|          |       |          |               | 813/21- 01        | 0                                                |
|          |       |          |               | 813/21            | 813/21                                           |
|          |       |          |               | VSEBINA RISE      | Principielna shema gorilnikov VKL in dobave olja |

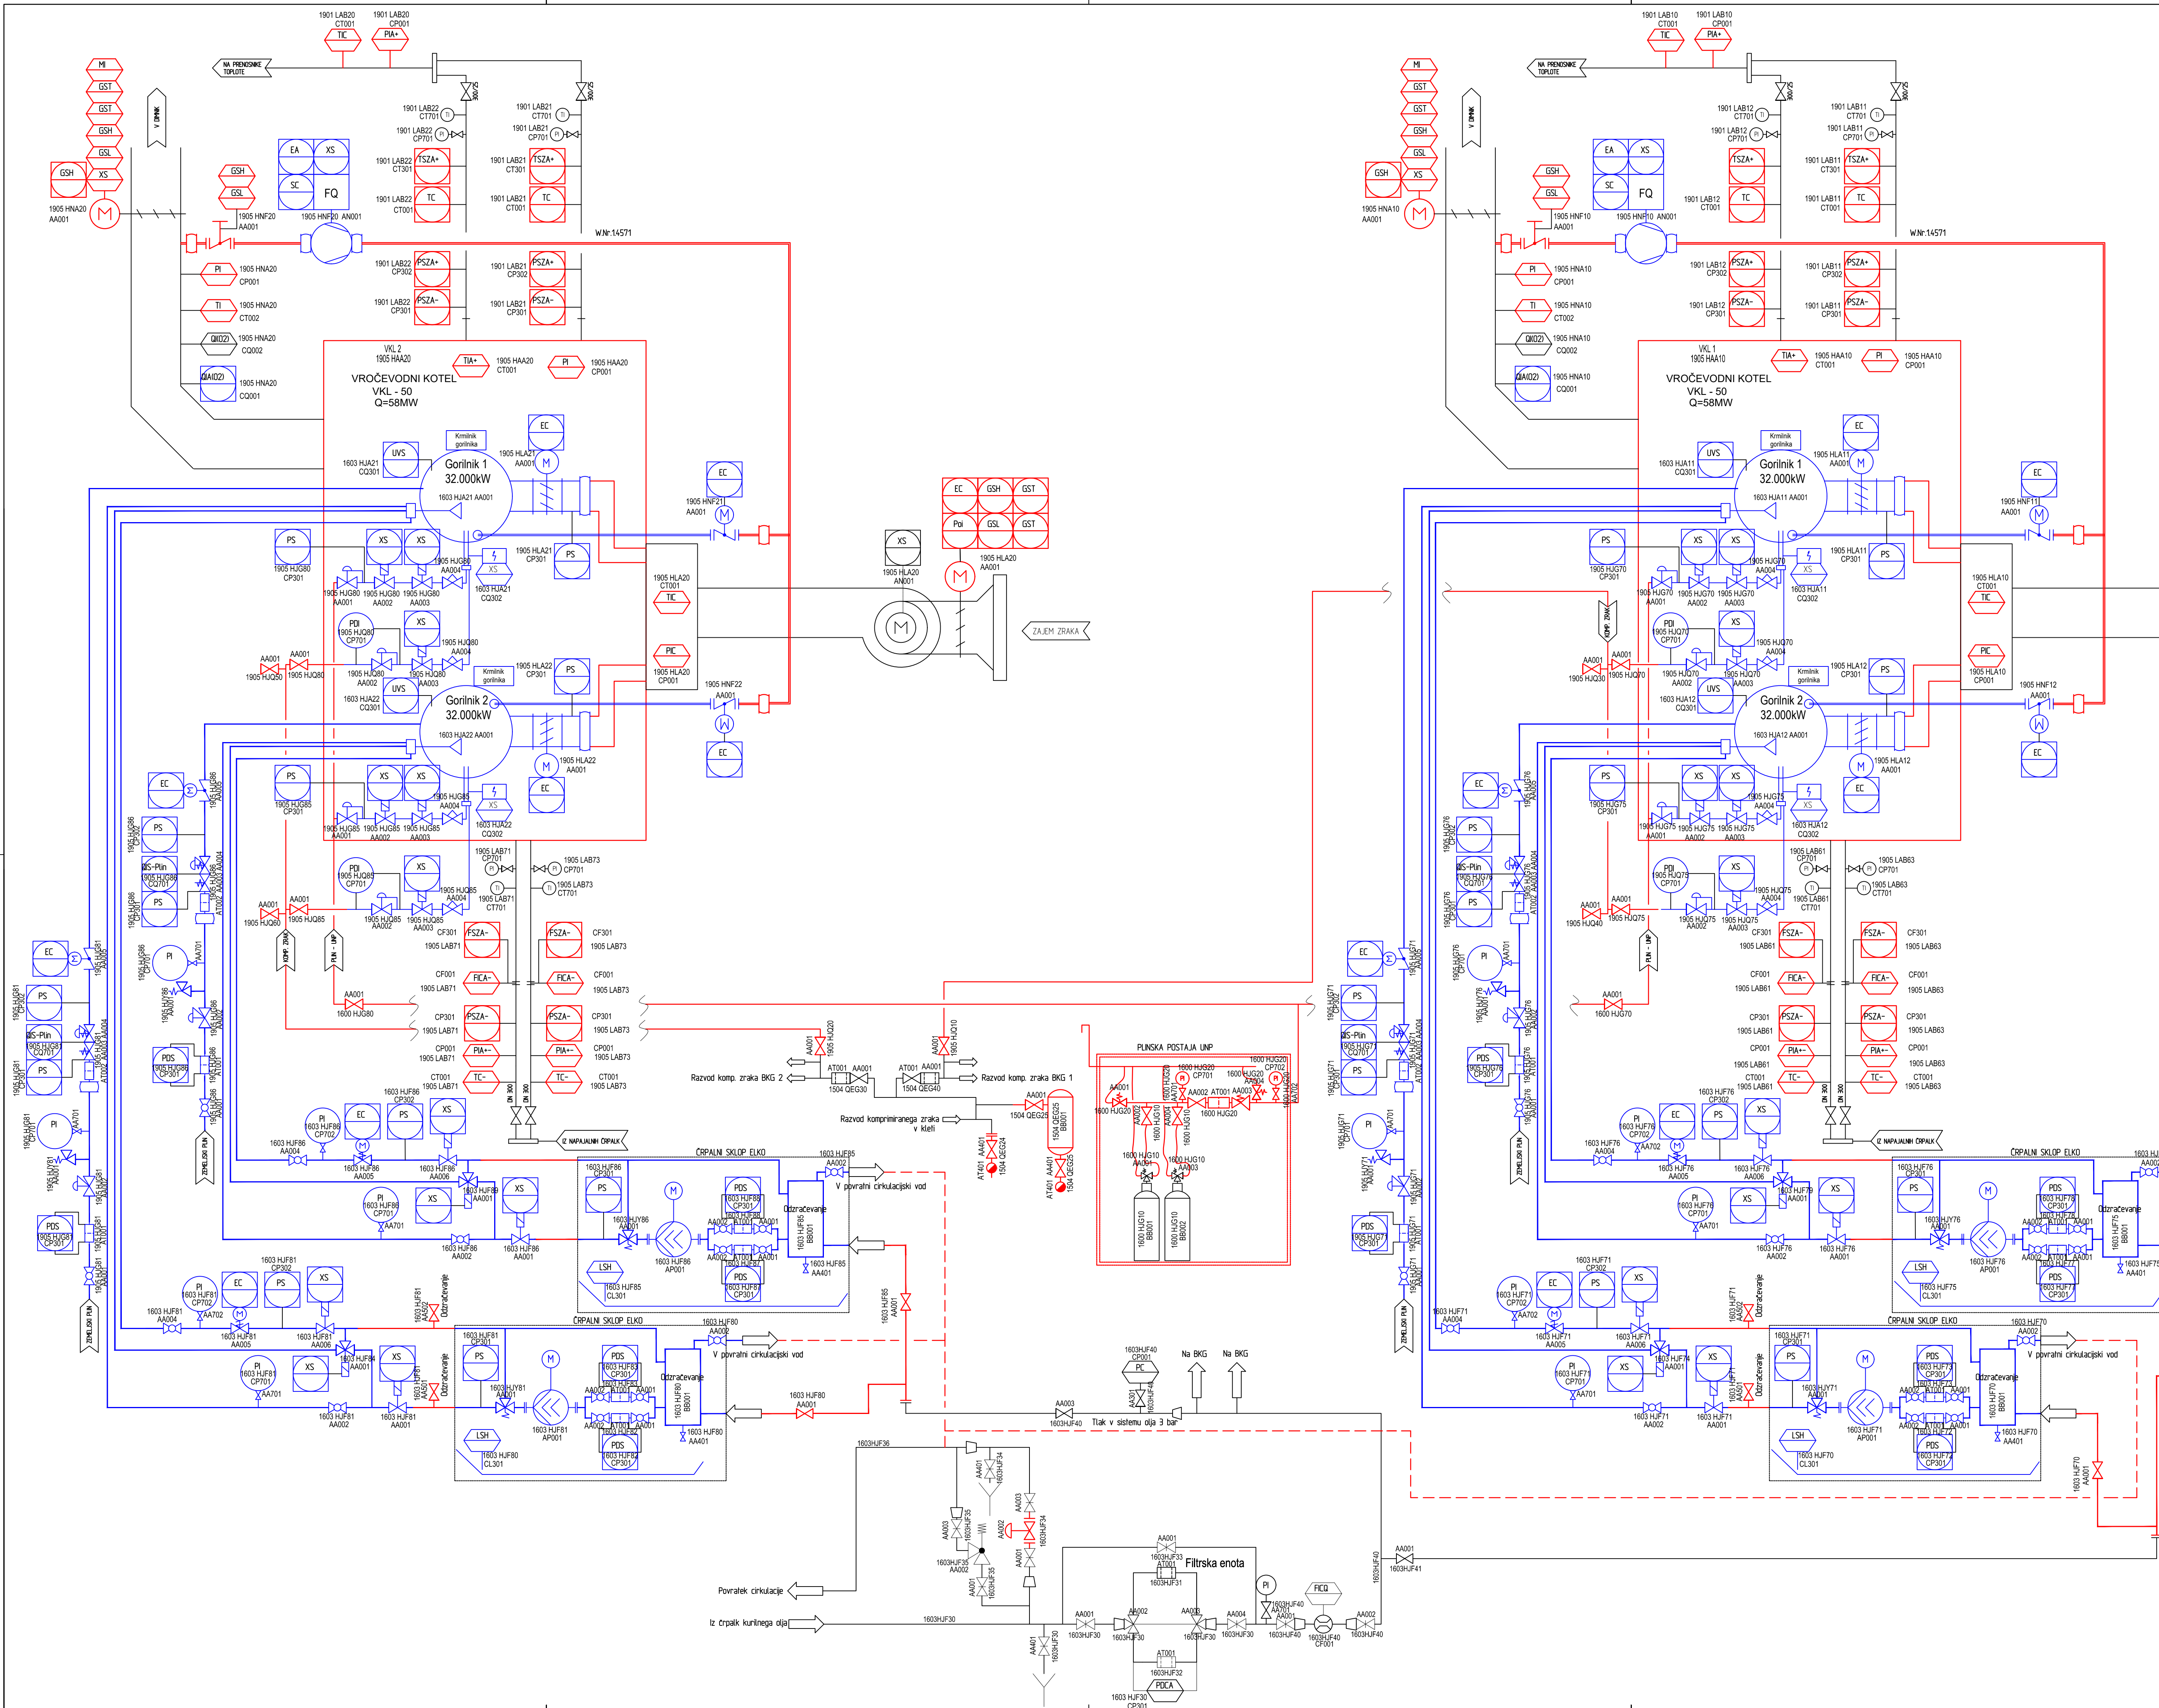
- Odstranjena temperaturna tipala (termostata) na dimnem kanalu VKL1 in VKL2 (dobava Baltur)
- Dodane manjkajoče KKS oznake novih elementov.

- Odzračevalni ventili ELKO na dovodu in povratku gorilnika 1 (VKL 1 in VKL 2).
- Vneseni ELKO cevovod med gorilnikom in ELKO črpalnim sklopom dobava in montaža TETOL.
- Konfiguriran razvod ELKO.
- Obstoječi razvod ELKO dodala 2 obstoječa ventila.
- Vrisan razvod plina (UNP) s plinsko postajo.
- Vrisan razvod komprimiranega zraka, spremenjene meje dobave.
- Spremenjen material RELI kanala.

- Tlačno dimnih plinov v sklopu BALTUR je termostat zato se pozicija spremeni v 1905HNA10CT301 in 1905HNA20CT301
- Ventili neposredno za črpalno olja je odstranjen, posledično se spreminja zaporedne številke ventilov na linijah 1603HUF71, HUF76, HUF81 in HUF86.
